Temp. No. ④：リングプレートの溶接部の設計への追加

第 154 条 溶接部の設計（改正案の箇所に Temp. No.の④を記載）

図④-1 リングプレートを用いた地下式液化ガス貯槽の外観、1/4断面及びリングプレートのイメージ[1]

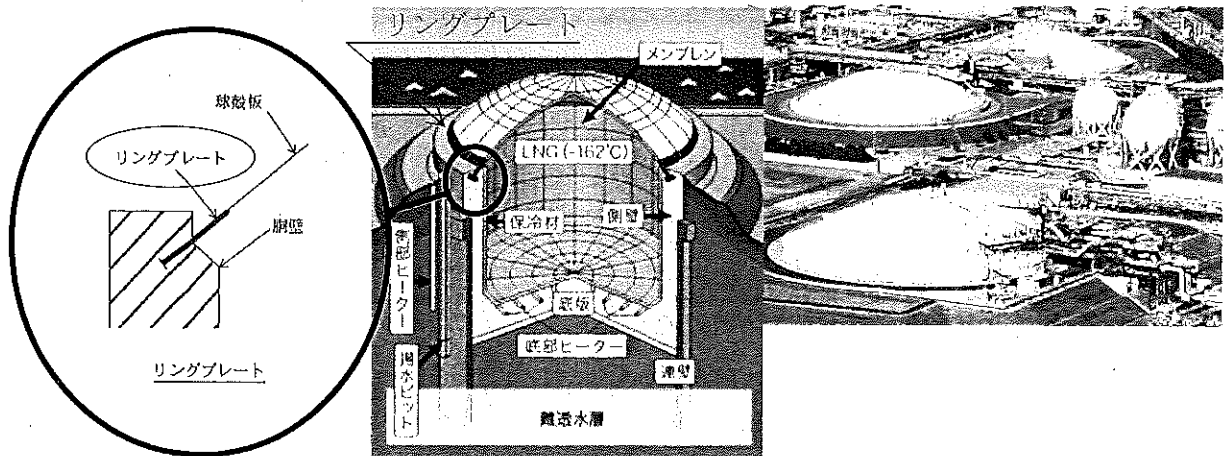
液化ガス用貯槽（低温貯槽）の屋根（球殻）と側板（躯体）との接続部の形式（屋根の支持構造）には、「コンプレッションリング」と「ナックルプレート」が規定されているが、「リングプレート\*」の形式が規定されていない。

\*：地下式液化ガス貯槽における地上部材の強度補強の目的で設置される。「コンプレッションリング」又は「ナックルプレート」と同様な役割をする。図④-1[1]にリングプレートを用いた16万kl地下式液化ガス貯槽の外観、1/4断面及びリングプレートのイメージを示す。内径が約72m、深さが約40m、地上部高さが約15mある。

図④-2 引用している LNG 地下式貯槽指針[JGA 指-107-02]の当該箇所

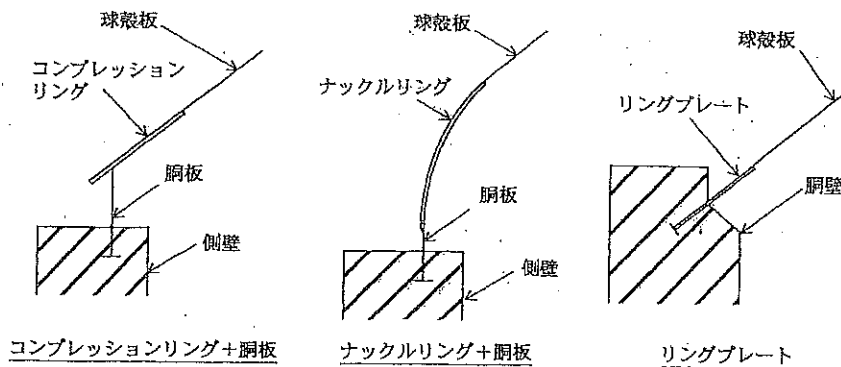
「リングプレート」は、火技解釈第 65 条で引用している LNG 地下式貯槽指針[JGA 指-107-02]において採入れられ、構造的にはすでに規定されている。この形式は、既にガス事業法等では採用されており、清水エル・エヌ・ジー株式会社袖師基地 No. 3 LNG 地下式貯槽（16 万 kℓ、平成 22 年 1 月 7 日運転開始）[1, 2]や東邦ガス株式会社知多緑浜工場 No. 2 LNG 地下式貯槽（20 万 kℓ、平成 21 年 8 月 28 日運転開始）[3, 4]に実績がある。

「リングプレート」は、既に規定されている「コンプレッションリング」や「ナックルプレート」の延長として扱われており、問題ないものと考えられるため「リングプレート」を追加する。ガス工作物技術基準の解釈例で引用している LNG 地下式貯槽指針の当該箇所を図④-2 に示す。

また、同じ形式のものを LNG 地下式貯槽指針では「ナックルリング」と、LNG 地上式貯槽指針[JGA 指-108-02]では「ナックルプレート」と記載されている。このため、「ナックルリング（又はナックルプレート）」として改正する。

液化ガス用貯槽（低温貯槽）の屋根（球殻）と側板（躯体）との接続部の形式（屋根の支持構造）に、「コンプレッションリング」と「ナックルプレート」に加え、現状採用されている「リングプレート」を追加する。加えて、「ナックルプレート」は「ナックルリング（又はナックルプレート）」として適正化を図った。
